Hodnota za peniaze projektu

Obstaranie batériových elektrických jednotiek pre regionálnu dopravu

marec 2025

Upozornenie Jedným zo zadaní projektu Hodnota za peniaze je ekonomicky posudzovať plánované verejné investície a projekty. Tento materiál je hodnotením Ministerstva financií SR k zverejnenej štúdii uskutočniteľnosti. Hodnotenie pripravili pod vedením Martina Haluša a Martina Kmeťka, Rastislav Farkaš a Matúš Rako. Ekonomické hodnotenie MF SR má odporúčací charakter a negarantuje prostriedky z rozpočtu verejnej správy. Rozhodnutie o realizácii projektu je v kompetencii jednotlivých ministrov.

Obrázok 1: Linky, na ktorých ZSSK plánuje nasadiť nové vozidlá

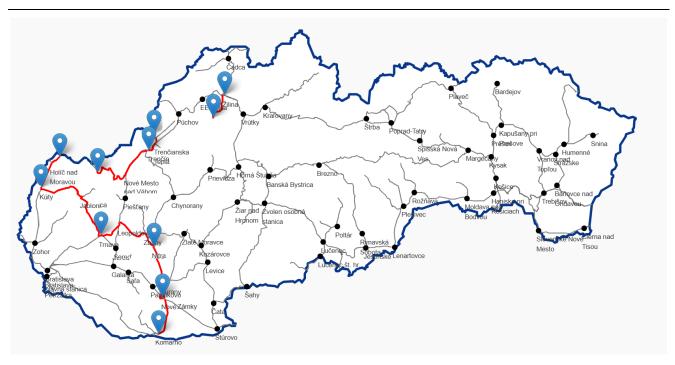
- Zníženie environmentálnej záťaže železničnej dopravy je relevantný strategický cieľ a nákup batériových elektrických jednotiek ho pomôže splniť. Nové jednotky znížia environmentálnu záťaž v prípade, ak nahradia ťažké motorové jednotky radu 861 alebo ľahké jednotky radu 813 na dlhších elektrifikovaných úsekoch. Zámer ZSSK toto z 80 % spĺňa s výnimkou neelektrifikovanej trate Žilina Rajec, ktorá si zároveň vyžaduje zvýšiť počet vozidiel. Nové vozidlá je preto efektívnejšie nasadiť na linku Nitra Bratislava s vyššími prínosmi.

Väčšina vybraných liniek pre nové vozidlá je preukázateľne spoločensky návratná okrem linky Žilina – Rajec. Na väčšine liniek, na ktorých budú nové vozidlá nasadené, dôjde okrem výrazného zníženia environmentálnej záťaže a skráteniu času cestujúcich aj k výraznej prevádzkovej úspore. Na linke Žilina – Rajec sa však plánujú novými vozidlami nahrádzať ľahké vozidlá radu 813-913, navyše s potrebou navýšenia ich počtu o jedno vozidlo (podrobnejšie v časti Identifikácia potreby). Vozidlá radu 813-913 sú však prevádzkovo úspornejšie ako nové vozidlá a majú malú environmentálnu záťaž. Vyššia potreba vozidlel si navyše vyžaduje vyššie investičné náklady.

- Nasadiť 3 kusy nových vozidiel na priamu linku Nitra Bratislava namiesto plánovanej linky Žilina Rajec a optimalizovať presun uvoľnených vozidiel v zmysle odporúčania v tabuľke 6 v ekonomickom hodnotení.

- Namiesto linky Žilina Rajec nasadiť 3 kusy nových vozidiel na priamu linku Nitra Bratislava. Na danej linke dnes jazdia ťažké dieselové jednotky radu 861, pričom až 64 % trasy je elektrifikovanej a má potenciál zvýšiť rýchlosť vlakov v úseku Leopoldov Bratislava zo 120 km/h až do 160 km/h.
